GRUPO  SINCE 1998 WITH YOU CONERGE NORMAS REGULAMENTADORAS	STAHL 	STAHL – ENGENHARIA/SP	
NR 10 - SEGURANÇA EM INSTALAÇÕES E SERVIÇOS EM ELETRICIDADE	Relatório	5724	Página 1
	Obra	2457	Revisão 0

RELATÓRIO DE AUDITORIA E DIAGNÓSTICO NR-10

HIDROVIAS DO BRASIL – SANTOS/SP

9.1- PLANILHA DE INSPEÇÃO – CABINE DE MEDIÇÃO

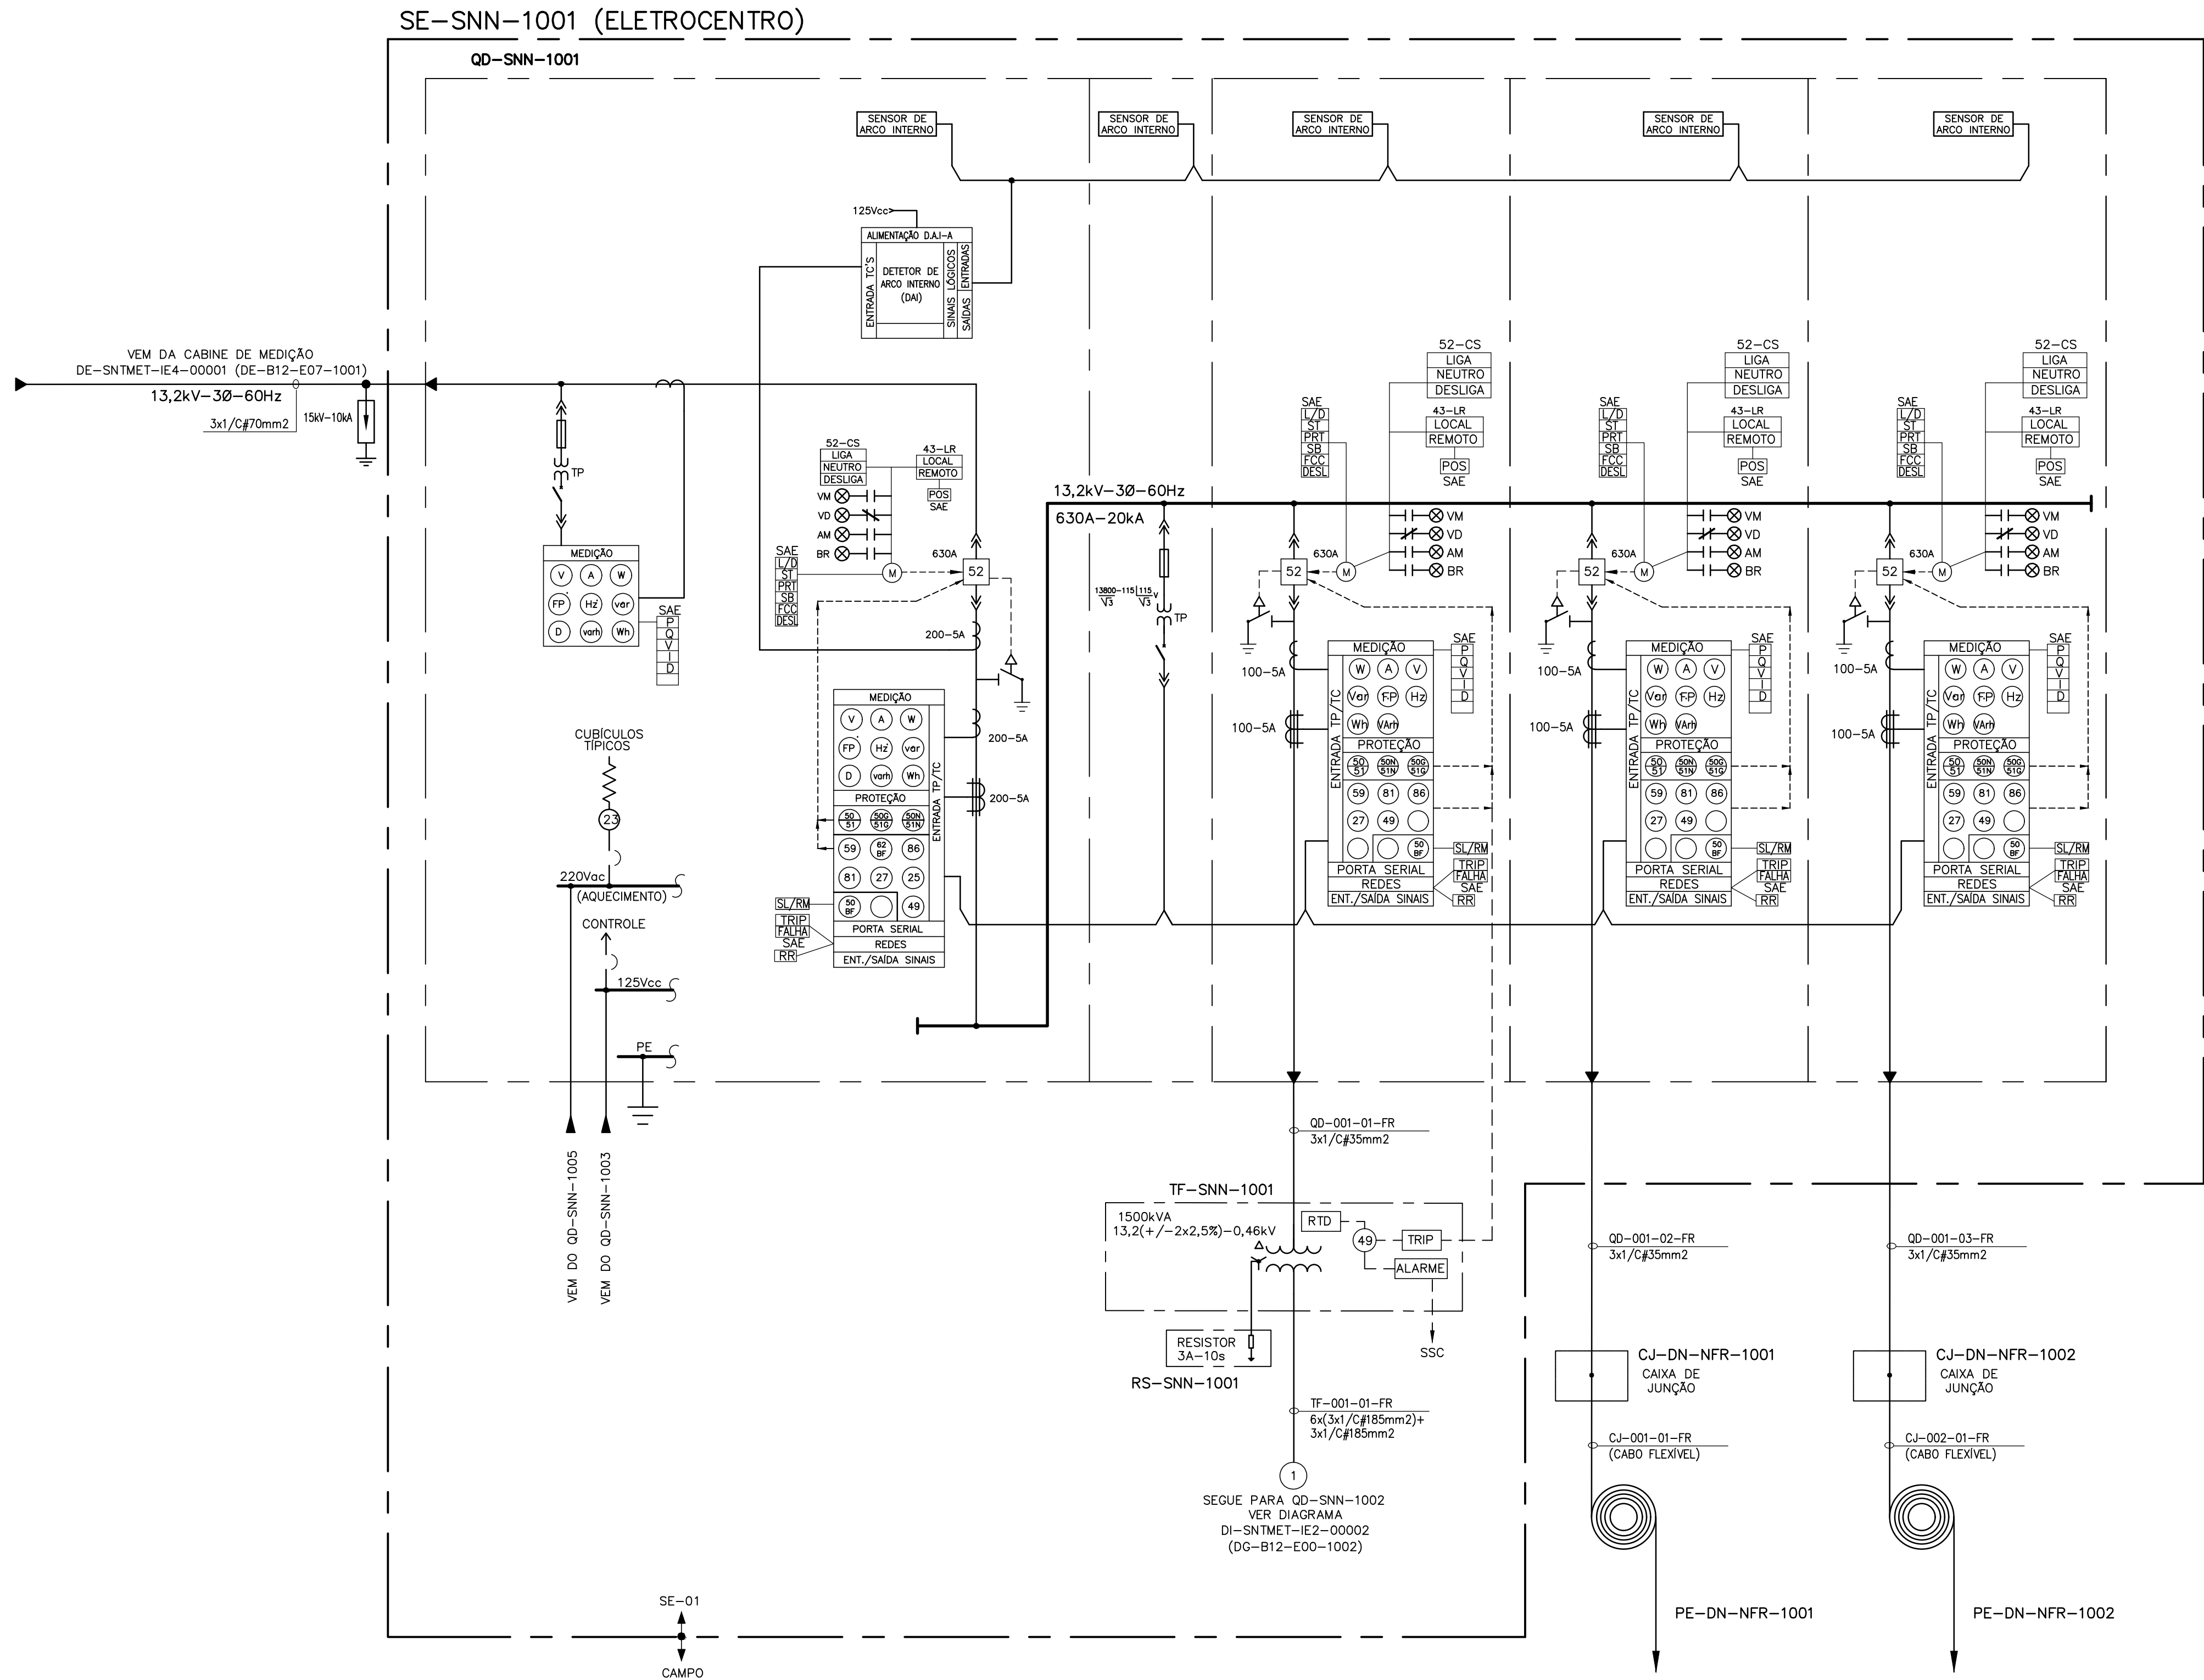
Nº	ÁREA	TAG	REQUISITO LEGAL	SITUAÇÃO ENCONTRADA	RECOMENDAÇÃO	PRIORIDADE	FOTO
1	Eletrocentro	Medição de entrada	10.2.8.1	Foi evidenciado que a cabine primária não possui tapete de borracha.	Necessário realizar a instalação dos EPCs de forma a resguardar a integridade dos funcionários durante os serviços.	P-0	
2	Eletrocentro	Medição de entrada	10.10.1	Foi evidenciado a presença da sinalização indicando os perigos e riscos latentes.	NADA CONSTA.	-	
3	Eletrocentro	Medição de entrada	10.2.8.3	Foi evidenciado a presença do aterramento dos painéis e sua equipotencialização.	NADA CONSTA.	-	
4	Eletrocentro	Medição de entrada	10.4.4	Foi evidenciado que a sala dos painéis possuem refrigeração forçada e temperatura controlada.	NADA CONSTA.	-

Nº	ÁREA	TAG	REQUISITO LEGAL	SITUAÇÃO ENCONTRADA	RECOMENDAÇÃO	PRIORIDADE	FOTO
5	Eletrocentro	Medição de entrada	10.2.8.3	Foi evidenciado a presença do condutor de aterramento corretamente instalado na porta do painel.	NADA CONSTA.	-	
6	Eletrocentro	Medição de entrada	10.10.1	Foi evidenciado que as tomadas localizadas no interior do painel não possuem a devida sinalização e indicativo de tensão elétrica.	Necessário realizar a sinalização e indicação de tensão elétrica.	P-2	
7	Eletrocentro	Medição de entrada	10.9.1	Foi evidenciado a presença de sistema de combate a incêndio em pontos estratégicos da sala.	NADA CONSTA.	-	
8	Eletrocentro	Medição de entrada	10.10.1	Foi evidenciado na presente inspeção a falta da sinalização referente aos perigos e riscos em serviços de eletricidade.	Necessário realizar a correta sinalização do painel atentando-se aos requisitos da NR-26 e NBR 5410.	P-2

Nº	ÁREA	TAG	REQUISITO LEGAL	SITUAÇÃO ENCONTRADA	RECOMENDAÇÃO	PRIORIDADE	FOTO
9	Eletrocentro	Medição de entrada	10.9.1	Foi evidenciado a presença de sistema de combate a incêndio.	NADA CONSTA.	-	
10	Eletrocentro	Medição de entrada	10.2.8.3	Foi evidenciado a presença do condutor de aterramento corretamente instalado na porta da sala.	NADA CONSTA.	-	
11	Eletrocentro	Medição de entrada	10.10.1	Foi evidenciado durante a inspeção a presença da sinalização contendo os riscos e perigos, em acordo com a NR-26.	NADA CONSTA.	-	
12	Eletrocentro	Medição de entrada	10.10.1	Foi evidenciado durante a inspeção a presença da sinalização contendo os riscos e perigos, em acordo com a NR-26.	NADA CONSTA.	-

Nº	ÁREA	TAG	REQUISITO LEGAL	SITUAÇÃO ENCONTRADA	RECOMENDAÇÃO	PRIORIDADE	FOTO
13	Eletrocentro	Medição de entrada	10.10.1	Foi evidenciado durante a inspeção a presença da sinalização contendo os riscos e perigos, em acordo com a NR-26.	NADA CONSTA.	-	
14	Eletrocentro	Medição de entrada	10.2.8.1	Foi evidenciado que a cabine primária não possui tapete de borracha.	Necessário realizar a instalação dos EPCs de forma a resguardar a integridade dos funcionários durante os serviços.	P-0	
15	Eletrocentro	Medição de entrada	10.9.1	Foi evidenciado a presença de sistema de combate a incêndio.	NADA CONSTA.	-	
16	Eletrocentro	Medição de entrada	10.9.1	Foi evidenciado a presença de sistema de combate a incêndio em pontos estratégicos da sala.	NADA CONSTA.	-

Nº	ÁREA	TAG	REQUISITO LEGAL	SITUAÇÃO ENCONTRADA	RECOMENDAÇÃO	PRIORIDADE	FOTO
17	Eletrocentro	Medição de entrada	10.4.4.1	Foi evidenciado a presença de objetos não pertencentes ao local.	Necessário remover os objetos não pertencentes aos sistemas elétricos ou ao sistema de combate de incêndio.	P-2	
18	Eletrocentro	Medição de entrada	10.4.4	Foi evidenciado que a sala dos painéis possui refrigeração forçada e temperatura controlada.	NADA CONSTA.	-	
19	Eletrocentro	Medição de entrada	10.7.4	Foi evidenciado que existe controle de acesso aos cubículos internos evitando acesso não autorizado.	NADA CONSTA.	-	
20	Eletrocentro	Medição de entrada	10.10.1	Foi evidenciado durante a inspeção a presença da sinalização contendo os riscos e perigos, em acordo com a NR-26.	NADA CONSTA.	-

Nº	ÁREA	TAG	REQUISITO LEGAL	SITUAÇÃO ENCONTRADA	RECOMENDAÇÃO	PRIORIDADE	FOTO
21	Eletrocentro	Medição de entrada	10.10.1	Foi evidenciado na presente inspeção a falta da sinalização referente aos perigos e riscos em serviços de eletricidade.	Necessário realizar a correta sinalização do painel atentando-se aos requisitos da NR-26 e NBR 5410.	P-2	
23	Eletrocentro	Medição de entrada	10.2.8.3	Foi evidenciado a presença do condutor de aterramento corretamente instalado grade e no transformador.	NADA CONSTA.	-	
24	Eletrocentro	Medição de entrada	10.10.1	Foi evidenciado durante a inspeção a presença da sinalização contendo os riscos e perigos, em acordo com a NR-26.	NADA CONSTA.	-	
25	Eletrocentro	Medição de entrada	10.9.1	Foi evidenciado a presença de sistema de combate a incêndio.	NADA CONSTA.	-

Nº	ÁREA	TAG	REQUISITO LEGAL	SITUAÇÃO ENCONTRADA	RECOMENDAÇÃO	PRIORIDADE	FOTO
26	Eletrocentro	Medição de entrada	10.2.8.1	Foi evidenciado que a cabine primária não possui tapete de borracha.	Necessário realizar a instalação dos EPCs de forma a resguardar a integridade dos funcionários durante os serviços.	P-0	
27	Eletrocentro	Medição de entrada	10.10.1	Foi evidenciado durante a inspeção a presença da sinalização contendo os riscos e perigos, em acordo com a NR-26.	NADA CONSTA.	-	
28	Eletrocentro	Medição de entrada	10.2.8.1	Foi evidenciado que a cabine primária não possui tapete de borracha.	Necessário realizar a instalação dos EPCs de forma a resguardar a integridade dos funcionários durante os serviços.	P-0	
29	Eletrocentro	Medição de entrada	10.4.4	Foi evidenciado que a sala dos painéis possuem refrigeração forçada e temperatura controlada.	NADA CONSTA.	-

Nº	ÁREA	TAG	REQUISITO LEGAL	SITUAÇÃO ENCONTRADA	RECOMENDAÇÃO	PRIORIDADE	FOTO
30	Eletrocentro	Medição de entrada	10.4.4.1	Foi evidenciado a presença de objetos não pertencentes ao local.	Necessário remover os objetos não pertencentes aos sistemas elétricos ou ao sistema de combate de incêndio.	P-2	
31	Eletrocentro	Medição de entrada	10.9.1	Foi evidenciado a presença de sistema de combate a incêndio.	NADA CONSTA.	-	
32	Eletrocentro	Medição de entrada	10.9.1	Foi evidenciado a presença de sistema de combate a incêndio em pontos estratégicos da sala.	NADA CONSTA.	-	
33	Eletrocentro	Medição de entrada	10.10.1	Foi evidenciado durante a inspeção a presença da sinalização contendo os riscos e perigos, em acordo com a NR-26.	NADA CONSTA.	-

9.8- PLANILHA DE INSPEÇÃO - NB- SNN-1001

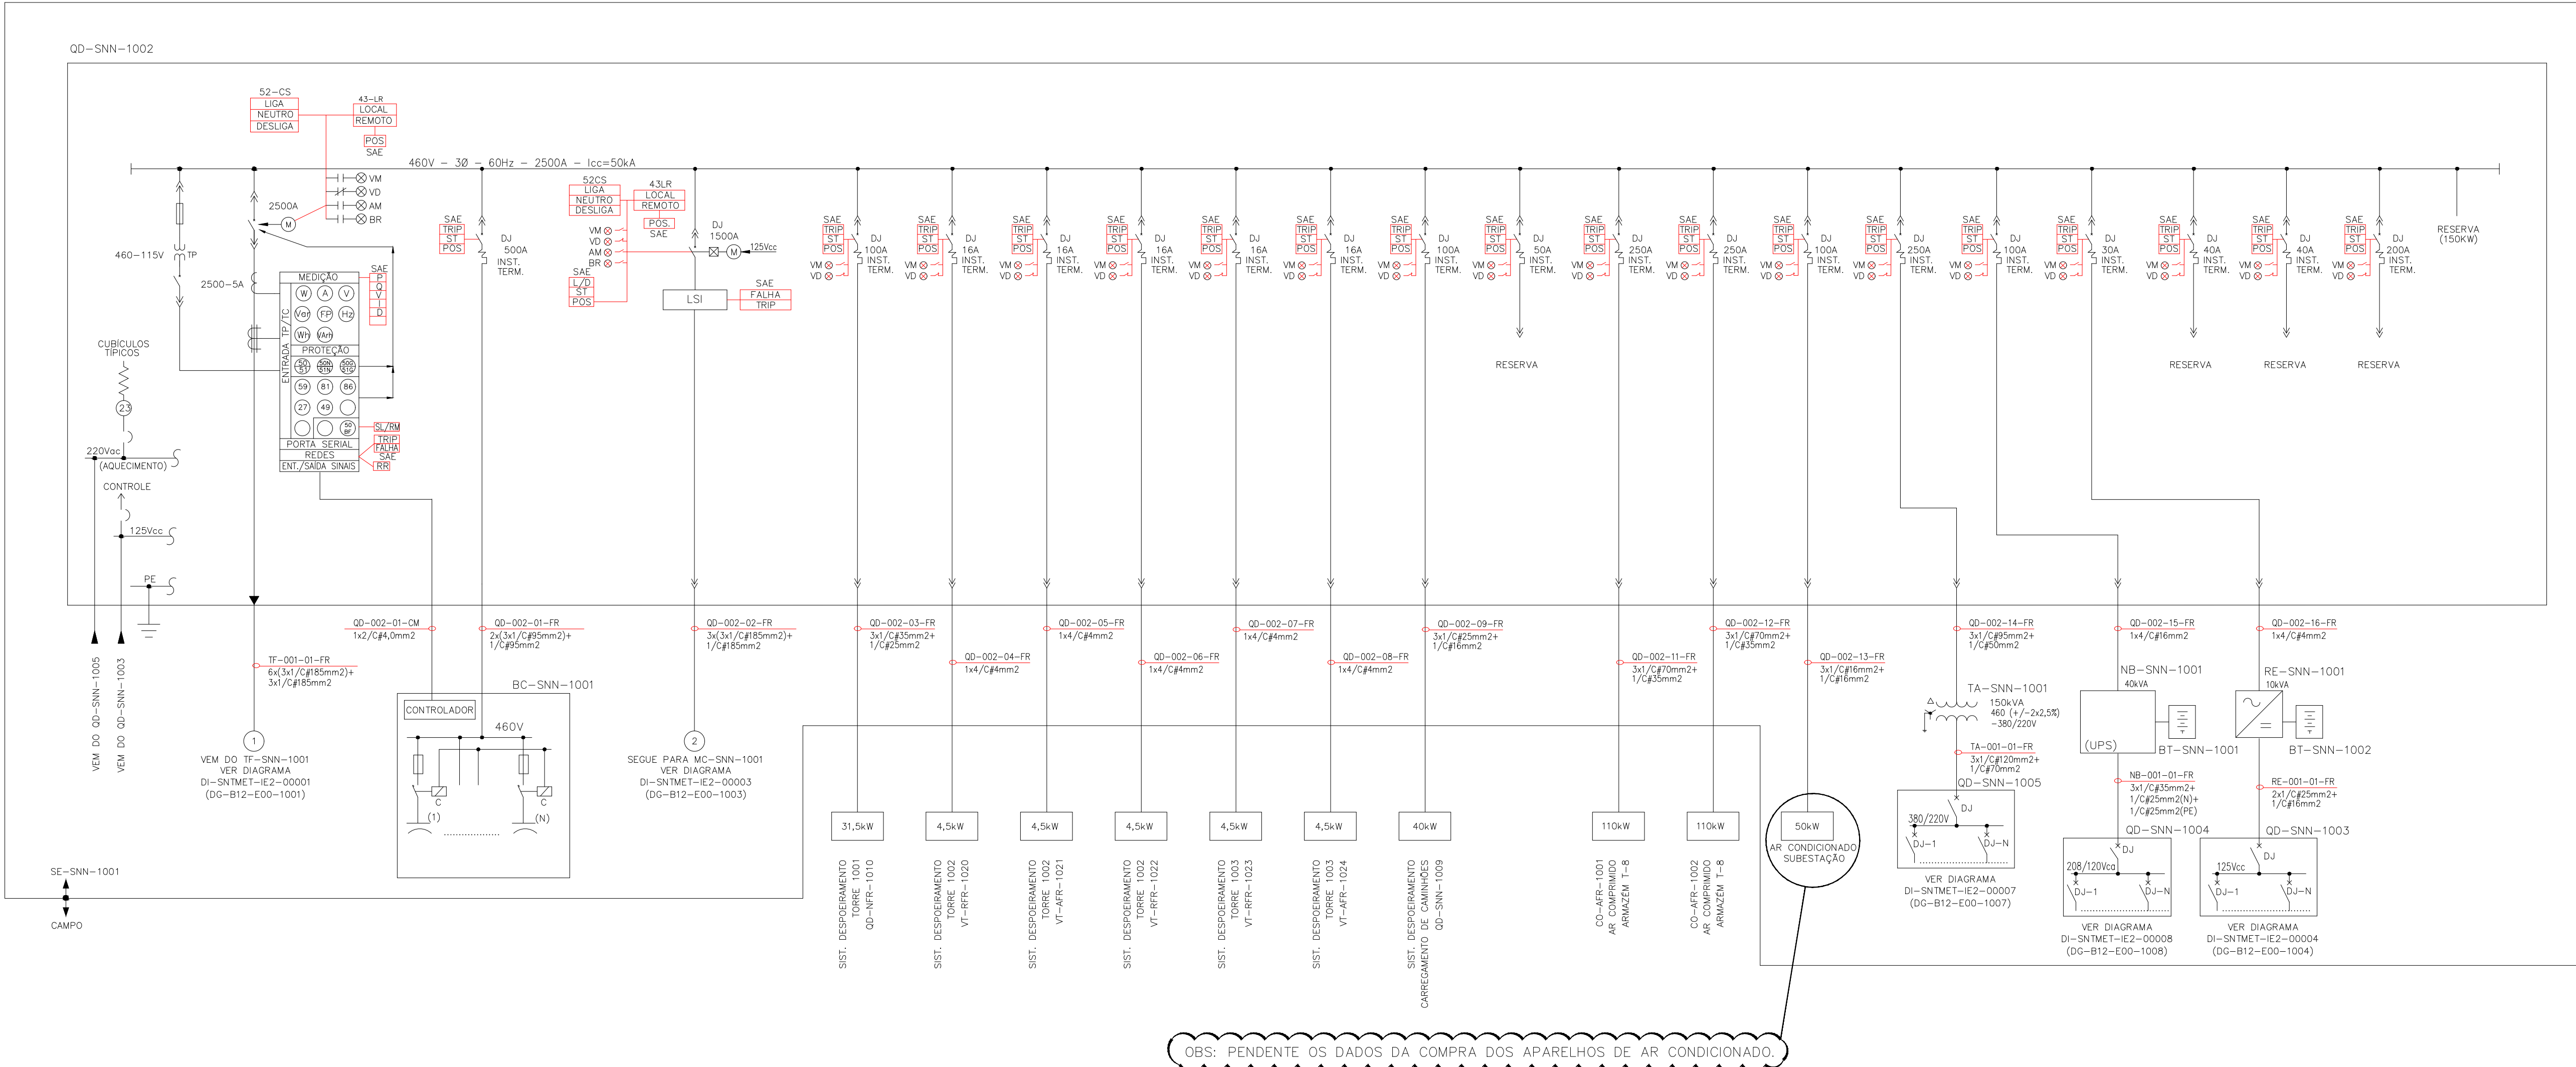
Nº	ÁREA	TAG	REQUISITO LEGAL	SITUAÇÃO ENCONTRADA	RECOMENDAÇÃO	PRIORIDADE	FOTO
1	Eletrocentro	NB-SNN-1001	10.10.1	Foi evidenciado na presente inspeção a falta da sinalização referente aos perigos e riscos em serviços de eletricidade.	Necessário realizar a correta sinalização do painel atentando-se aos requisitos da NR-26 e NBR 5410.	P-2	
2	Eletrocentro	NB-SNN-1001	10.9.1	Foi evidenciado a presença de sistema de combate a incêndio no interior da sala dos painéis.	NADA CONSTA.		
3	Eletrocentro	NB-SNN-1001	10.4.2	Foi evidenciado que as partes vivas do painel não estão protegidas.	Necessário realizar a instalação de proteção de acrílico ou material similar não condutivo de forma a evitar contato inadvertido a partes energizadas.	P-0	
4	Eletrocentro	NB-SNN-1001	10.3.10	Foi evidenciado que a lâmpada de iluminação interna do painel encontra-se queimada.	Necessário realizar a substituição da lâmpada de iluminação interna.	P-2
